Settore Ecosistema Costiero e Acque

OGGETTO: **S903.** Procedimento di Verifica di Assoggettabilità alla V.I.A. ex art. 19 del D.Lgs. n. 152 /2006 relativo al progetto di ADEGUAMENTO TECNICO DELLA DISCARICA DI RIFIUTI INERTI ESISTENTE IN LOC. CIAPAGNI, FRAZ. TRUCCO VENTIMIGLIA (IM).
Proponente: Impresa LIGURIA CAVE di Rivara Enrico
Comunicazione pubblicazione documentazione ex c. 3 art. 19 D. Lgs. 152/2006. Richiesta contributo istruttorio.
Contributo.

Raffronto via d'acqua (Tavola 5)

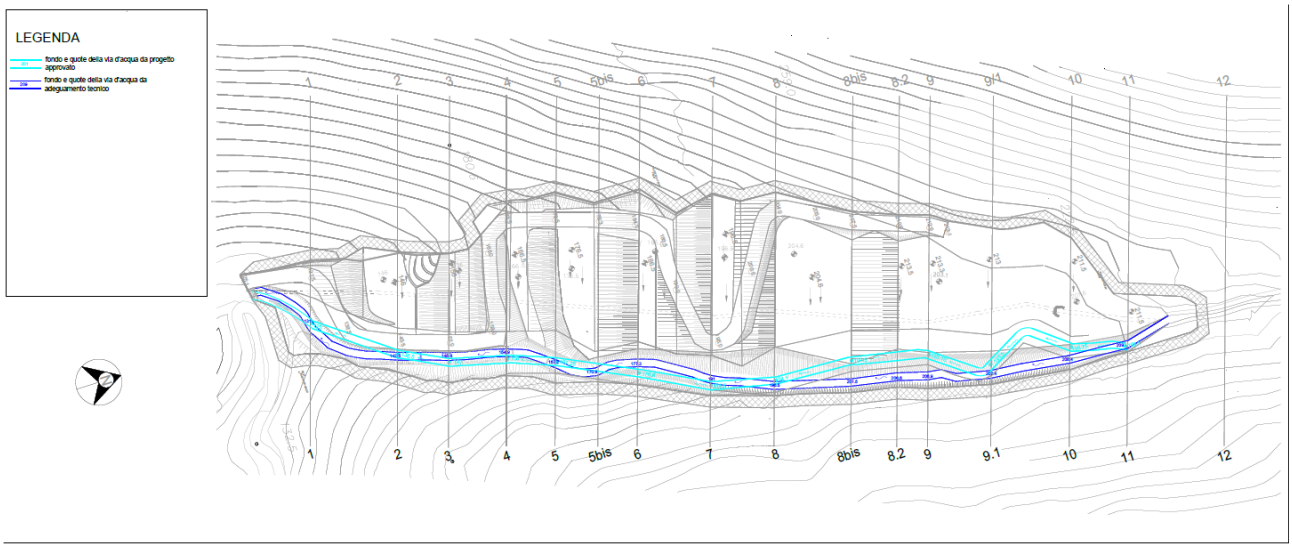
Si tratta del progetto di adeguamento relativo alla discarica di inerti esistente in Frazione Trucco, nel comune di Ventimiglia, nella vallata del rio Ciapagni, che consiste nella riprofilatura, rispetto a quanto ad oggi previsto e approvato, della via d'acqua superficiale (Figure seguenti), al fine di minimizzare gli sbancamenti della parete rocciosa del versante sinistro del Rio Ciapagni, e nella modifica della viabilità interna al fine di rendere accessibile la discarica in condizioni di maggiore sicurezza anche in condizioni climatiche sfavorevoli.

La modifica della via d'acqua superficiale avrà come conseguenza anche la creazione di un nuovo (8°) gradone (nella parte settentrionale della discarica stessa), con conseguente stima di potenziale incremento in termini volumetrici di circa 52.000 mc di rifiuti abbancabili. Sebbene nella documentazione visionata si legga che le modifiche progettuali prospettate si possono intendere anche come "progetto ponte per una eventuale futura estensione verso monte della discarica stessa", purtuttavia viene dichiarato che tale possibile incremento derivante dall'8° nuovo gradone, non comporterà un superamento della volumetria già autorizzata, a fronte di minori volumi di riempimento ad oggi prevedibili a seguito di alcune condizioni operative "limitanti" (descritte nella relazione tecnico-illustrativa) sopravvenute nel corso degli anni della gestione della discarica stessa.

Fig.A – rappresentazione cartografica dell'area di intervento rispetto ai corpi idrici individuati in base al PTA

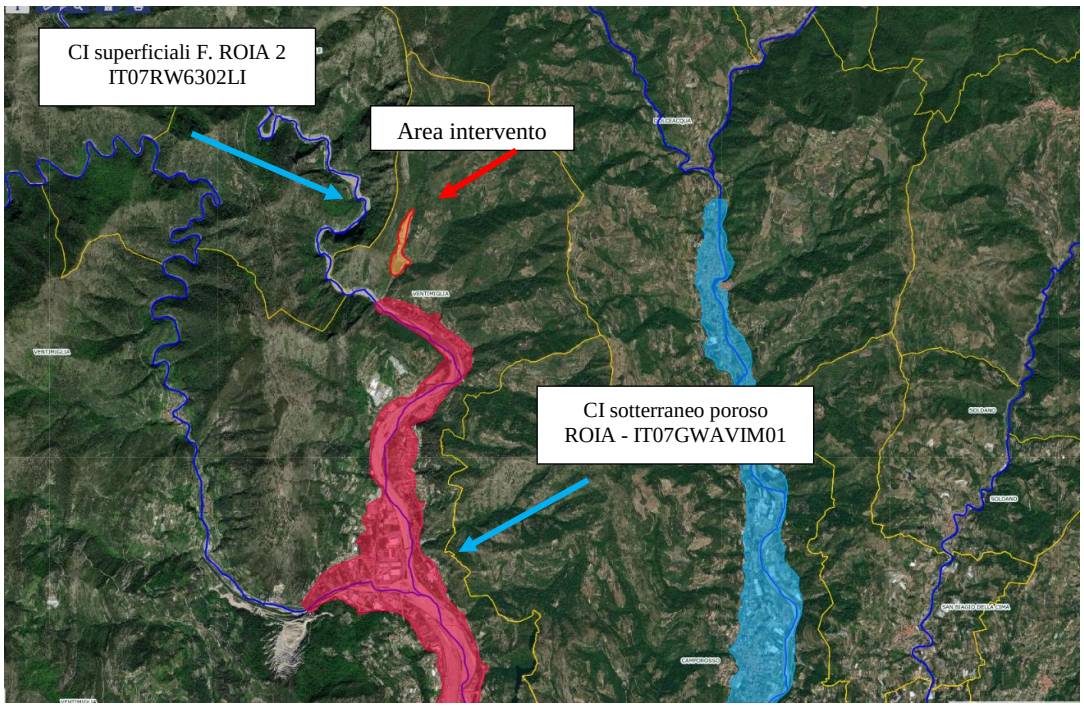
Dal punto di vista della compatibilità col Piano regionale di Tutela delle acque – PTA (aggiornamento di cui alla DCR n. 11/2016), l'area di intervento non è localizzata su corpi idrici significativi, né sotterranei, né superficiali, individuati, in base alla direttiva 2000/60/CE, dallo stesso PTA, come evidenziato nella Figura A seguente. Non risultano, inoltre, presenti, in base al database regionale alla data del 07/09/2022, derivazioni ad uso idropotabile nelle vicinanze dell'intervento.

In considerazione di quanto sopra rappresentato non si ravvedono criticità rispetto agli obiettivi di qualità delle risorse idriche di cui al Piano regionale di Tutela delle Acque.
